调整说明:

建设单位: 桂林市临桂区冠信远辰实验小学
 工程名称: 桂林市临桂区冠信远辰实验小学规划调整
 图名: 总平面图
 工程编号: 日期: 2024.04
 版次: A版
 阶段: 方案图
 图别: 规划
 图号: GH-01

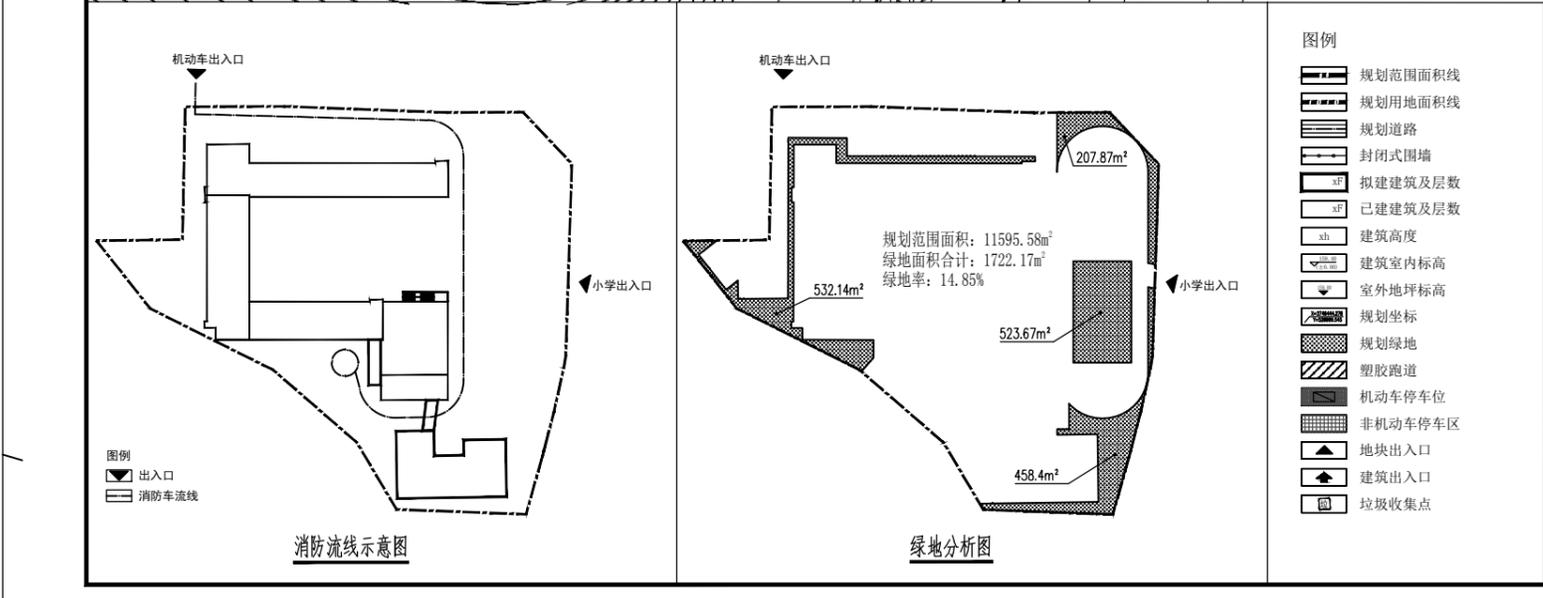
- 1、原总图新建教学综合楼东侧与现有高压线冲突。
- 2、原地形图中已建教学综合楼坐标位置与实际不符。

- 1、调整新建教学综合楼位置。
- 2、根据实测坐标与已建教学综合楼施工图建筑边线重新总图中的位置与轮廓。
- 3、根据新的建筑定位调整连廊位置与轮廓。
- 4、消防车道、消防回车场、停车位、绿地范围相应调整。

- 1、连廊1: 基底面积、计容建筑面积、不计容建筑面积、总建筑面积，均由31.01m²，改为31.43m²。
- 2、连廊2: 基底面积、计容建筑面积、不计容建筑面积、总建筑面积，均由49.02m²，改为48.6m²。
- 3、连廊1与连廊2总指标与原规划一致。
- 4、项目其余各项指标均以未特别说明处与原规划一致。
